43F-8-019

不具合連絡書

71 5620 999 202 000

PLUG CONT RA. SMT LOWER

略図(必要な場合のみ)

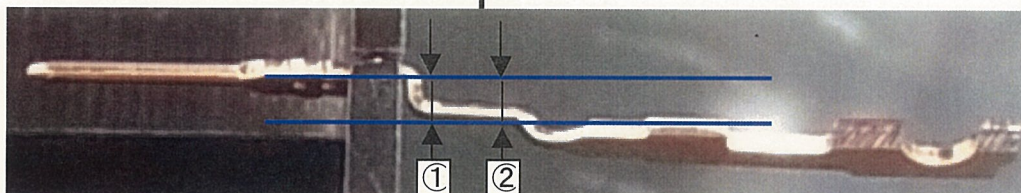
◆寸法不具合
(段差曲げ部)

①規格:0.985+0/-0.03 ②規格:0.985+0.03/-0.02に対し

⇒①1.002,1.010,1.010,1.006

⇒②1.022,1.031,1.035,1.035

品質異常改善通知書発行

回答期限: 8月31日迄
